**Avis de la Mission Régionale
d'Autorité environnementale de Bourgogne Franche-Comté
sur le projet d'augmentation de la capacité de production
de PVDC de la société SOLVAY OPERATIONS France -
Établissement de Tavaux sur le territoire de la commune
d'Abergement-la-Ronce (Jura)**

n°BFC-2019-1976

Figure 1 : Circuits des eaux de la plateforme de Tavaux.

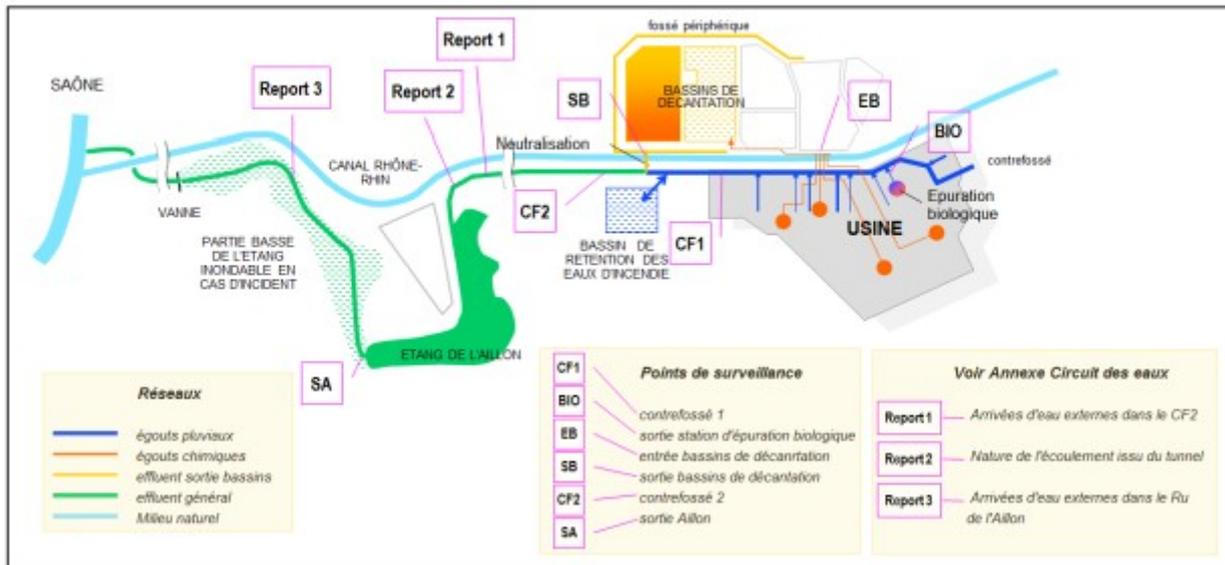
La figure 1 extraite du dossier montre schématiquement les rejets des eaux pluviales, le rejet de la STEP-BIO et des bassins de décantation dans le contre-fossé, puis le rejet dans l'étang de l'Aillon et le rejet dans la Saône par le ruisseau de l'Aillon.

Le volet hydrographie apporte l'essentiel des données sur l'ensemble du réseau hydrographique à l'exception du Bief Noir situé à l'ouest de la plateforme et serpentant entre les Bois des Aubépins, Grand Aigle et le Bois du Recépage pour confluer avec la Blaine le long du canal du Rhône au Rhin. La description de la Blaine et du Cleux à l'intérieur de la plateforme n'est pas faite.
